◆ 서울특별시고시 제2018-177호

세운재정비촉진지구 재정비촉진계획 [기반시설계획] 변경 결정 및 지형도면 고시

2018년 6월 7일
서울특별시장

■ 녹지 결정(변경) 조서

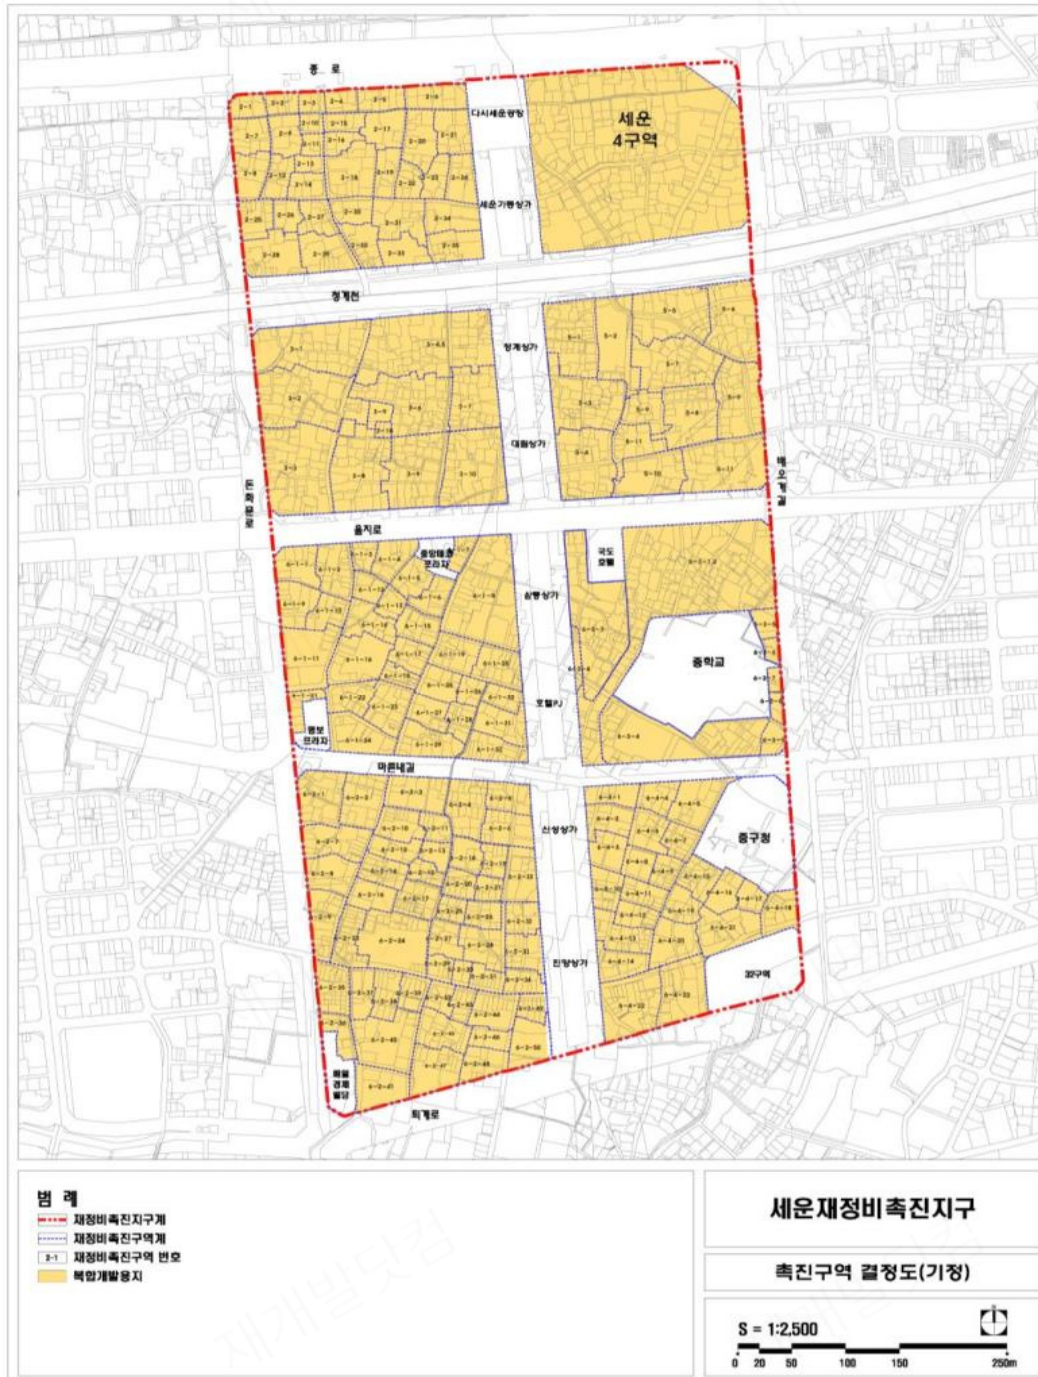
구분	도면 표시 번호	시설명	시설의 세분	위치	면 적 (㎡)			최초 결정일	비고
					기정	변경	변경후		
변경	1	녹지	경관녹지	장사동 142	1,303.5	감)130.1	1,173.4	서울시 고시 제2014-119호 (14.3.27)	세운4구역 내 녹지면적 도로로 시설변경(감 130.1㎡)
기정	2	녹지	경관녹지	산림동 190-20	668.1	-	668.1	서울시 고시 제2014-119호 (14.3.27)	청계상가 동측
기정	3	녹지	경관녹지	산림동 141-1	1,192.4	-	1,192.4	서울시 고시 제2014-119호 (14.3.27)	대림상가 동측
변경	4	녹지	경관녹지	인현동2가 57-3	2,297.9	감)66.0	2,231.9	서울시 고시 제2014-119호 (14.3.27)	세운6-3-3구역 내 녹지면적 도로(보행자전용도로)로 시설변경 (감 66.0㎡)
기정	5	녹지	경관녹지	인현동2가 135-48	517.2	-	517.2	서울시 고시 제2014-119호 (14.3.27)	신성상가 동측
기정	6	녹지	경관녹지	인현동2가 181-31	757.3	-	757.3	서울시 고시 제2014-119호 (14.3.27)	진양상가 동측
기정	7	녹지	경관녹지	충무로4가 112-1	371.0	-	371.0	서울시 고시 제2014-119호 (14.3.27)	진양상가 동측
기정	8	녹지	경관녹지	종로4가 32-8도 외	433.8	-	433.8	서울시 고시 제2016-103호 (16.04.07)	종로4가사거리

도면표시번호	시설명	변경내용	변경사유
1	경관녹지	• 세운4구역 내 녹지면적 감소 (감 130.1㎡) - 길이 : 17.5m - 폭 : 7.5m	• 종로에서 직접 진·출입하는 차량동선을 종로28길 로 진입, 종로로 출입하는 호텔서비스차량 동선만 허용하는 것으로 교통영향 평가 심의 결과 반영하 여 경관녹지를 도로로 변경 (감130.1㎡)
4	경관녹지	• 삼풍상가~호텔PJ동측 경관녹지 면적 감소(감 66.0㎡) - 길이 : 36.9~41.7m - 폭 : 0.9~1.8m	• 세운상가군 입체보행네트워크 (삼풍상가~호텔PJ 구간 동측 신설되는 보행데크와 주변지역 연결) 구축을 위해 경관녹지를 도로(보행자전용도로)로 변경 (감66.0㎡)

■ 도시계획시설 결정도 (변경)

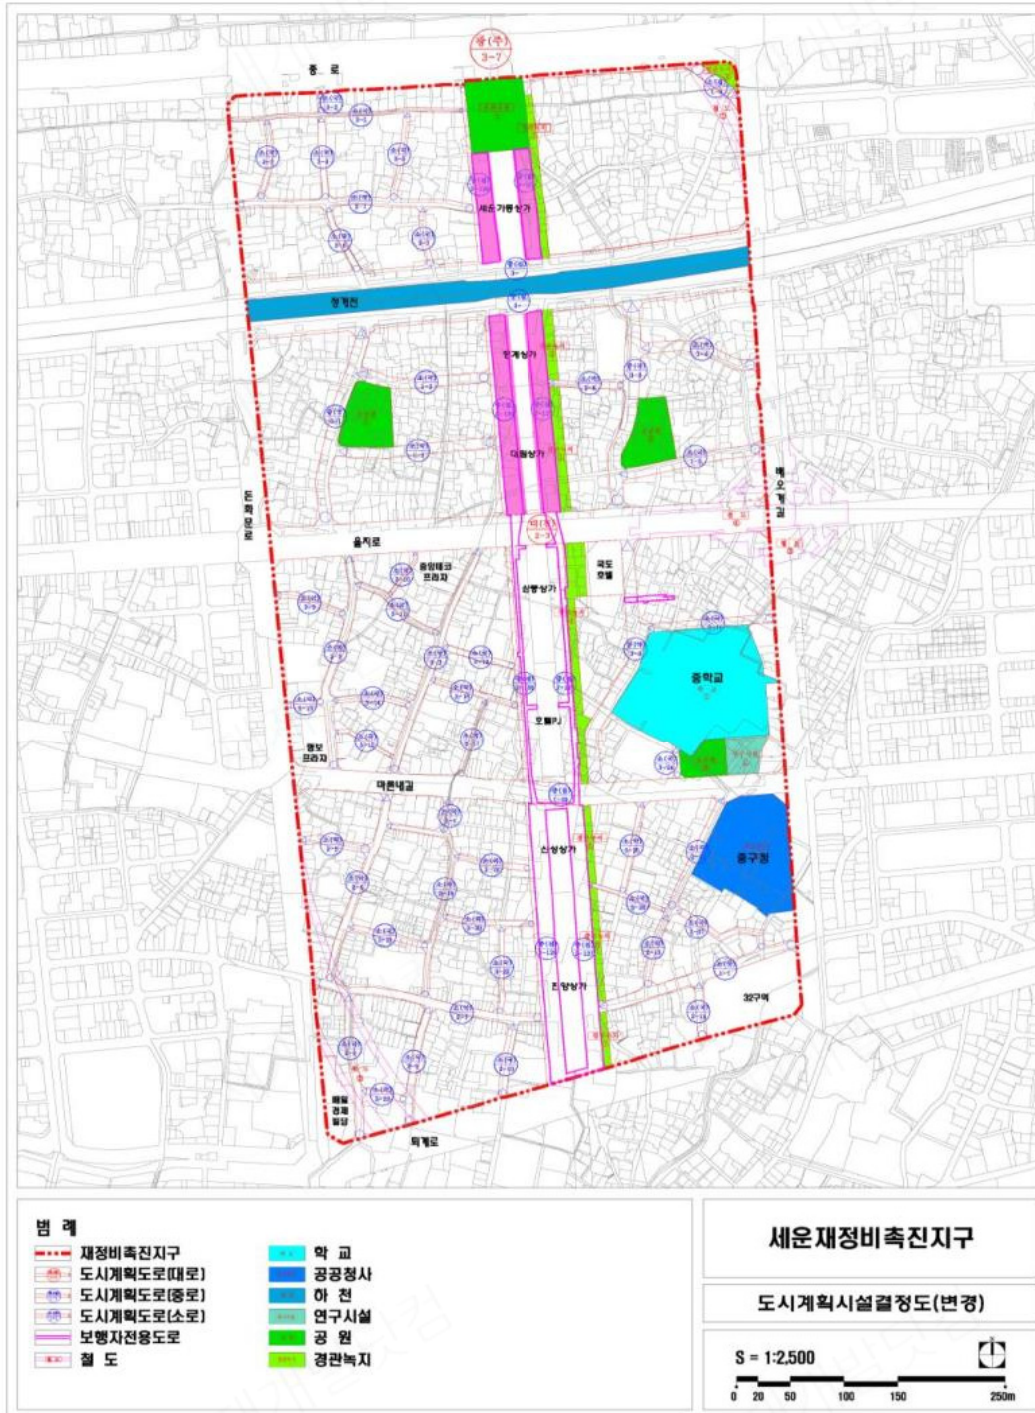
변경전 도로명	변경후 도로명	변경내용	변경사유
광로 3-7	광로 3-7	• 4구역 일부구간 경관녹지를 도로로 시설 변경 (길이 17.5m, 폭 7.5m, 면적 130.1㎡)	• 세운4구역 교통영향 평가 심의 결과 반영
대로 2-3	대로 2-3	• 대림상가~삼풍상가 (을지로상부) 보행데크 보행자전용도로 결정 (폭6.0m~10.6m)	• 보행네트워크 구축 및 연결성 확보를 위해 대림상가~삼풍상가 연결되는 보행데크를 보행자전용도로 결정
중로 1-29	중로 1-29	• 호텔PJ~신성상가 (마른내길상부) 보행데크 보행자전용도로 결정 (폭3.5~44.2m)	• 보행네트워크 구축 및 연결성 확보를 위해 호텔PJ~신성상가 연결되는 보 행데크를 보행자전용도로 결정
중로 2-126	중로 2-126	• 삼풍상가~진양상가 서측 3층 보행데크 보행자전용도로결정 (폭3.0~15.0m)	• 보행네트워크 구축 및 연결성 확보를 위해 삼풍상가~진양상가 연결되는 보행데크를 보행자전용도로 결정
중로 2-127	중로 2-127	• 삼풍상가~진양상가 동측 3층 보행데크 보행자전용도로결정 (폭4.0~15.0m) • 6-3-3구역 일부구간 경관녹지를 도로 (보행자전용도로)로 시설변경 (길이 36.9~41.7m, 폭 0.9~1.8m, 면적 66.0㎡)	• 보행네트워크 구축 및 연결성 확보를 위해 삼풍상가~진양상가 연결되는 보행데크를 보행자전용도로 결정하기 위해 경관녹지를 도로로 시설 변경
